COMUNE DI GENOVA

125 0 1 - DIREZIONE MOBILITA' E TRASPORTI - U.P. 4 ASSI DI FORZA DEL TPL
Proposta di Deliberazione N. 2022-DL-255 del 19/07/2022

CDS 26/2021 CONFERENZA DI SERVIZI DECISORIA IN FORMA SEMPLIFICATA MODALITÀ ASINCRONA DI CUI ALL'ARTICOLO 14 – COMMA 2 - DELLA LEGGE 241/90 E S. M. E I. PER L'APPROVAZIONE DEL "PROGETTO DEFINITIVO DELLA RIMESSA DI GAVETTE, FACENTE PARTE DELL'INTERVENTO DEGLI ASSI DI FORZA PER IL TRASPORTO PUBBLICO LOCALE.

PARERE DEL COMUNE DI GENOVA.

Figura 45 - Ubicazioni sondaggi preliminari.

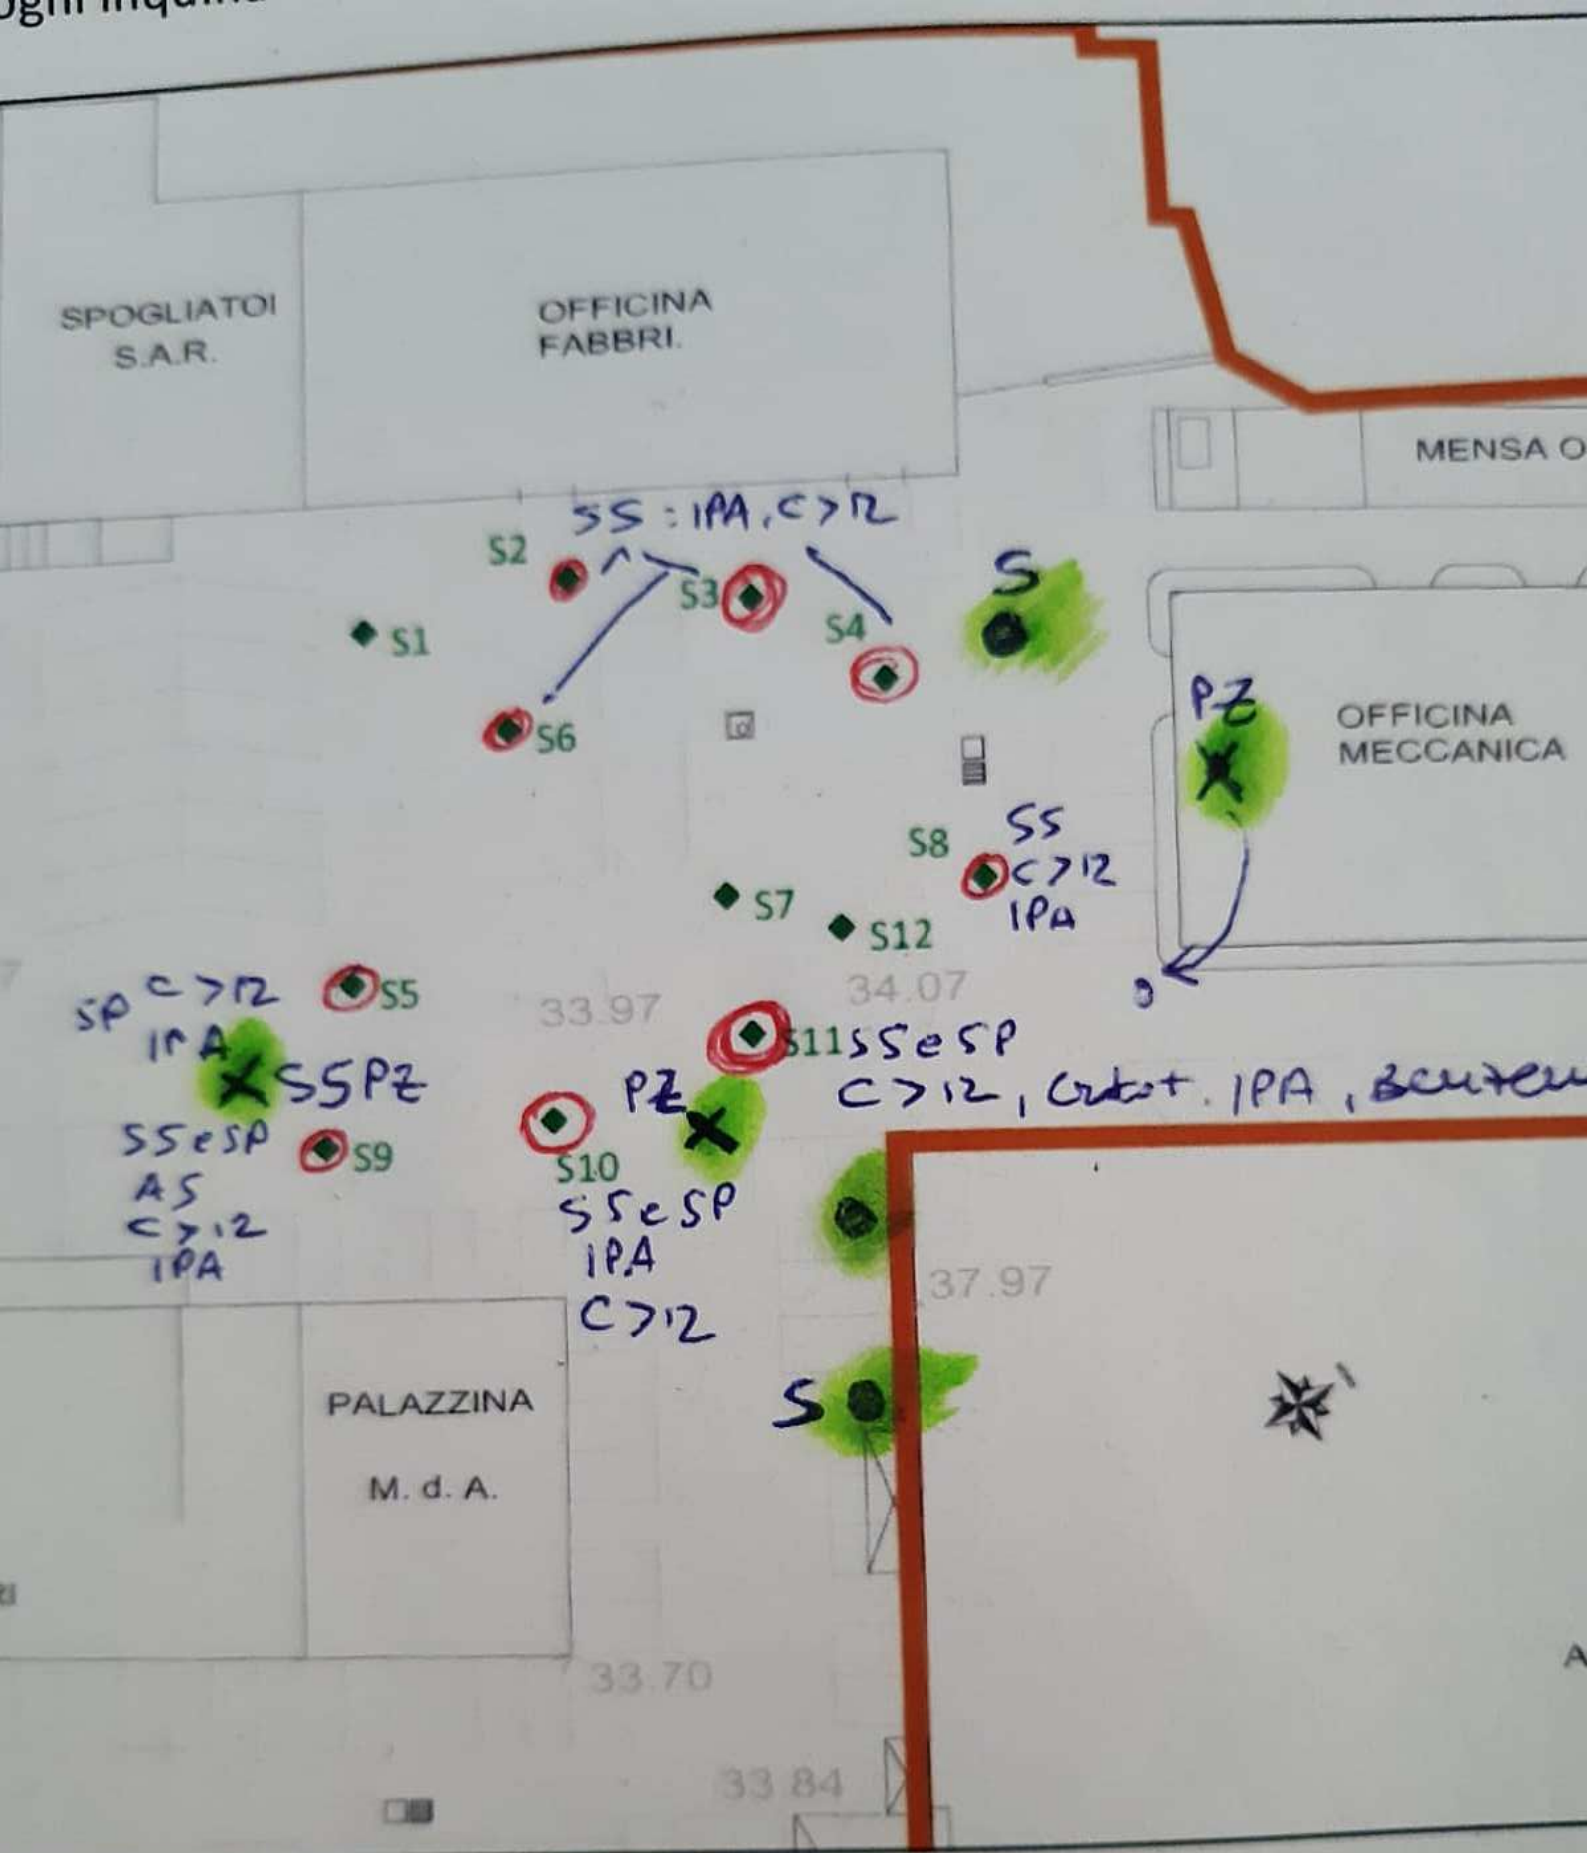
2.il piano di indagini proposto dovrà essere integrato mediante l'effettuazione di ulteriori indagini nelle seguenti aree, come evidenziato in giallo nelle planimetrie allegate alla presente relazione:

a.area già interessata dalle indagini nel 2018 mediante la realizzazione di tre sondaggi, anziché due (S3 e S5), di cui due piezometri; si allega quale parte integrante una planimetria con la proposta di ARPAL; S3 verrà mantenuto poiché non viene richiesto il sondaggio segnato nella parte orientale dell'officina;

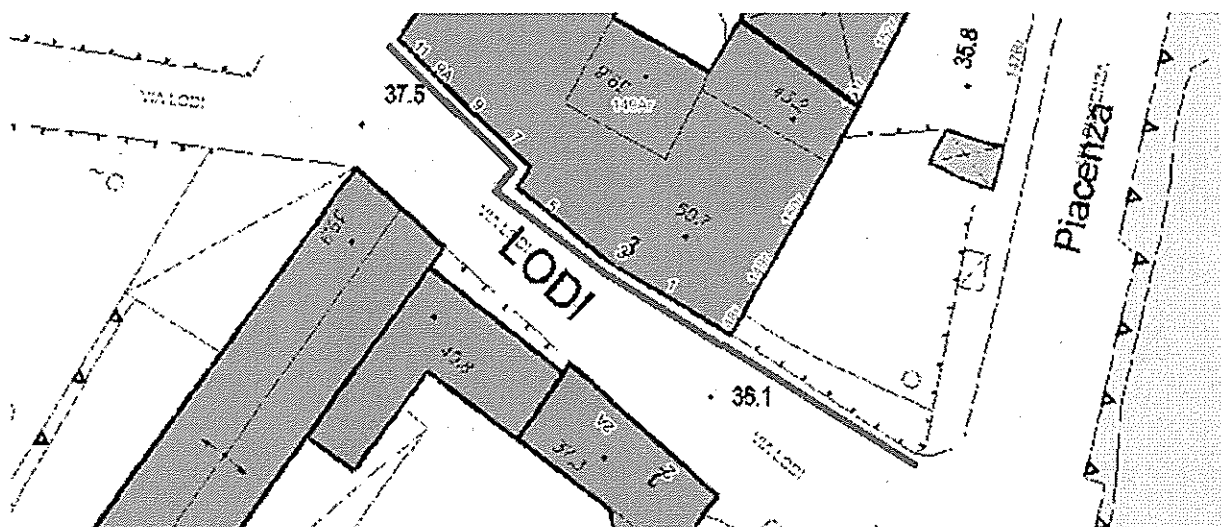
- rilevato infine che i fabbricati esistenti in via Lodi, dal civico 1 al civico 11, hanno accesso diretto alla carreggiata, si chiede di valutare, al fine di garantire il transito pedonale in sicurezza, la realizzazione di un nuovo marciapiede nel tratto evidenziato in rosso nella planimetria che segue:

Stralcio P.U.C. vigente - Sistema dei Servizi Pubblici (SIS-S)

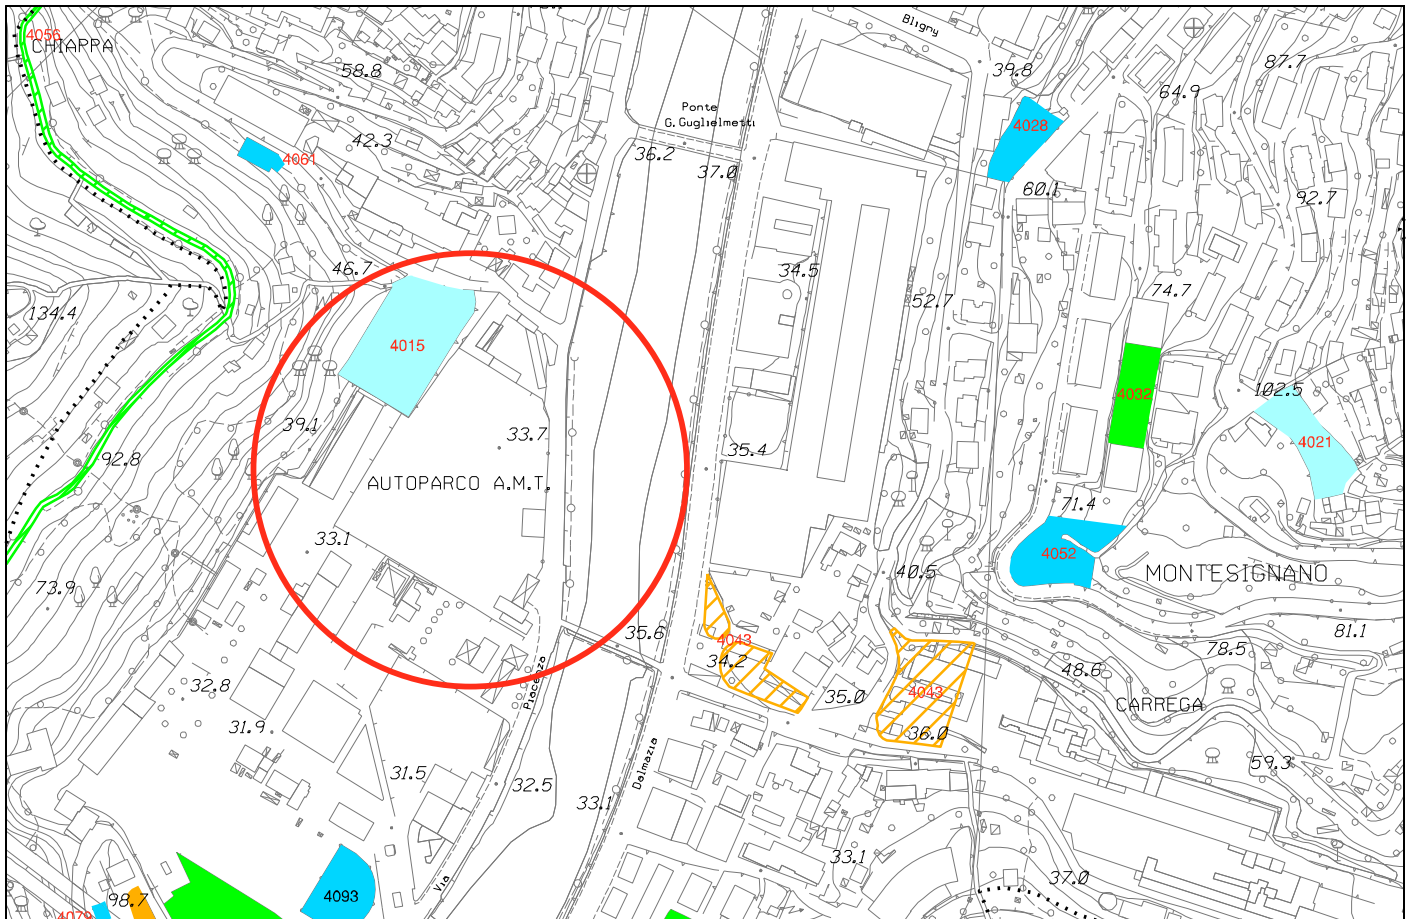
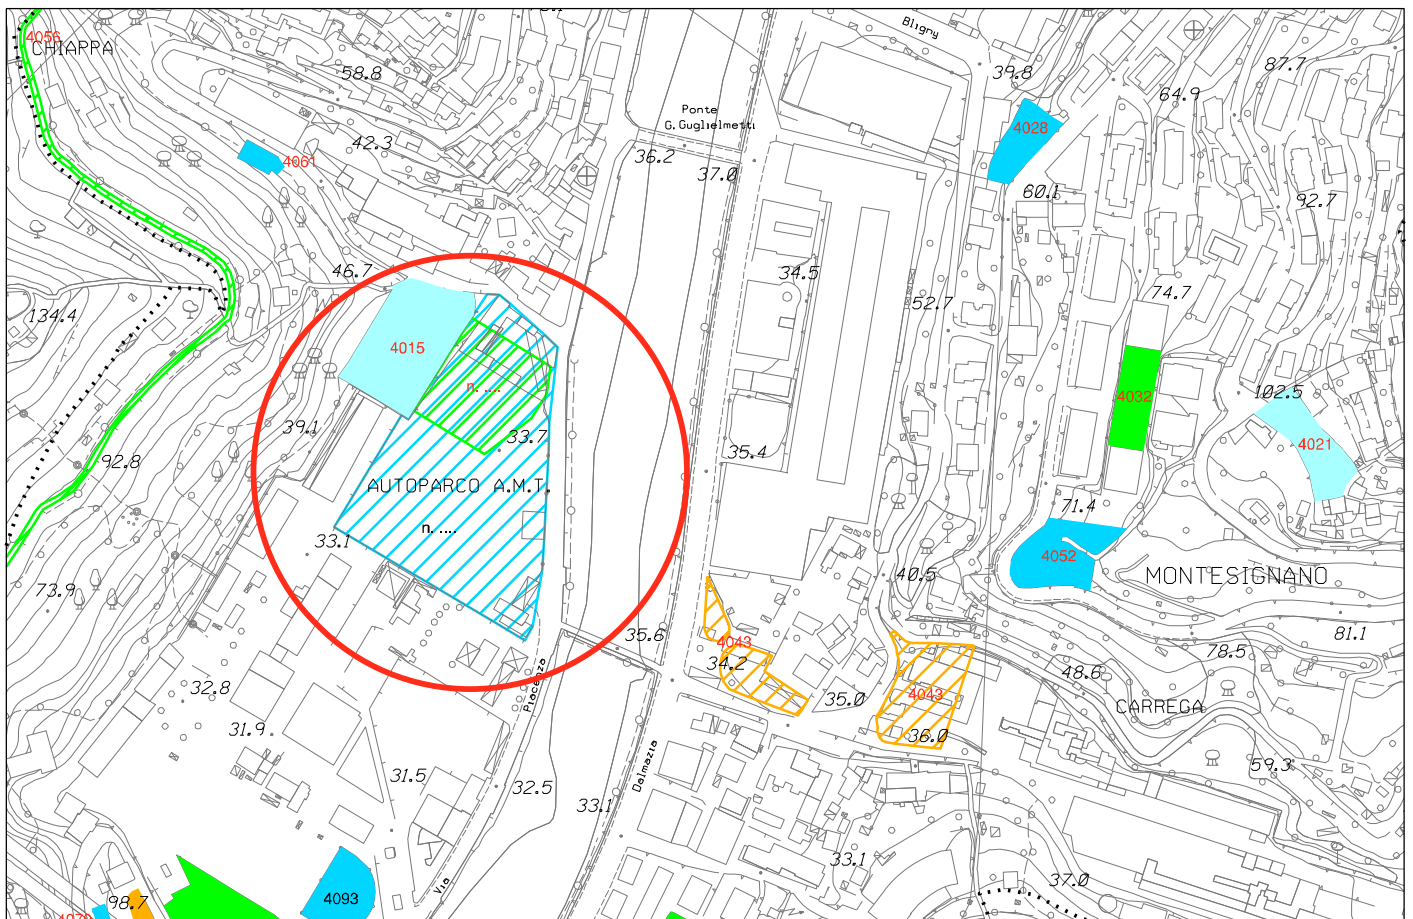
In considerazione di tutto quanto sopra espresso, al fine di soddisfare quanto richiesto dal suddetto D.P.R. 327/2001, per quanto le opere siano conformi alla disciplina urbanistica, si ritiene necessaria la modifica del Piano Urbanistico Comunale vigente che individui, nell'apposita tavola n. 29 del Sistema dei Servizi Pubblici il perimetro dell'intervento al fine di imprimere la previsione dell'opera pubblica sul Piano Urbanistico Comunale. Tale individuazione determina la creazione di un servizio di *interesse comune di previsione*, relativo all'intera area d'intervento costituente la nuova autorimessa di trasporto pubblico e di un servizio di *verde pubblico gioco sport e spazi pubblici attrezzati di previsione*, relativo alla porzione di copertura sistemata a verde e campi da gioco, come da stralci cartografici allegati.

Stralcio P.U.C. modificato - Sistema dei Servizi Pubblici (SIS-S)
